## URGENT – Notification de sécurité produit

**Problème d'étiquette relatif au symbole d'indice de protection de type IPX1**  
**Le symbole d'indice de protection de type IPX1 n'est pas approprié sur plusieurs étiquettes d'antenne**

*Figure 1.* Exemple d'étiquette portant le symbole IPX1 (encadré en rouge)

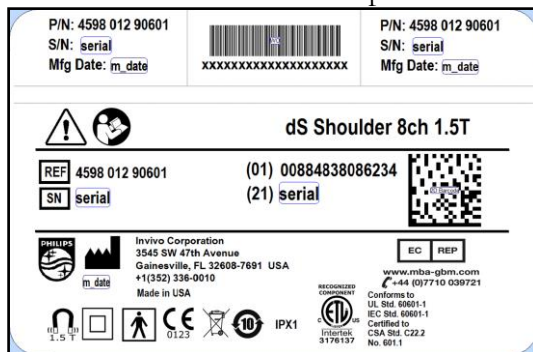
En résumé, l'étiquetage des antennes concernées figurant à la page 2 de cette notification contient un symbole imprimé incorrect : IPX1 (voir la figure 1 pour un exemple). Les spécifications du produit pour ces antennes n'exigent pas ce type de classification. Malheureusement, une erreur s'est produite, et a entraîné l'insertion de ce symbole sur l'étiquette du produit. L'insertion de ce symbole n'affecte pas la forme, l'ajustement ou le fonctionnement de ces antennes et ne présente aucun risque pour la sécurité de l'utilisateur ou du patient.

<p><b>Description du problème</b></p>	<p>Les étiquettes des produits sont imprimées de manière incorrecte avec le symbole d'indice de protection de type IPX1.  Lors de l'élaboration des étiquettes de spécifications, le symbole IPX1 a été inséré par erreur pendant le processus d'approbation des documents.  Le symbole a été inséré en novembre 2016.</p>
<p><b>Risques liés au problème</b></p>	<p>La non-conformité de l'étiquetage ne représente pas de danger potentiel pour les utilisateurs ou les patients.</p>
<p><b>Identification des systèmes concernés</b></p>	<p>Les produits fabriqués à partir de novembre 2016 contiennent ce symbole facilement identifiable sur leur étiquette (voir la figure 1) et sont concernés par cette notification</p>
<p><b>Action à mettre en œuvre par le Client Utilisateur</b></p>	<p>Bien que le symbole sur l'étiquette n'aurait pas dû être inséré, le dispositif ne présente aucun risque pour les utilisateurs de ces dispositifs, ni pour les patients. Les clients n'ont pas besoin de prendre d'autres mesures que la mesure suivante :</p> <ul style="list-style-type: none"> <li>• Informez tous les membres de votre personnel qui doivent avoir connaissance du contenu de cette notification.</li> </ul>

<p><b>Actions menées par Philips France Commercial</b></p>	<p>Des actions correctives et préventives sont mises en œuvre pour s'assurer que ce type de non-conformité ne se produira pas à l'avenir. Des actions correctives immédiates sont mises en place pour supprimer les symboles IPX1 des étiquettes en vue d'une utilisation ultérieure.  Pour cette notification, il n'y a pas d'action corrective sur site.</p>
<p><b>Informations complémentaires et Assistance Technique</b></p>	<p>Si vous avez besoin d'informations supplémentaires ou d'assistance technique concernant cette notification, veuillez contacter notre Pôle d'Assistance Clients au 0810.835.624. ou votre prestataire habituel si votre établissement est situé hors de la métropole.</p> <p><b>Les clients concernés par cette alerte vont recevoir un courrier de Philips</b></p>
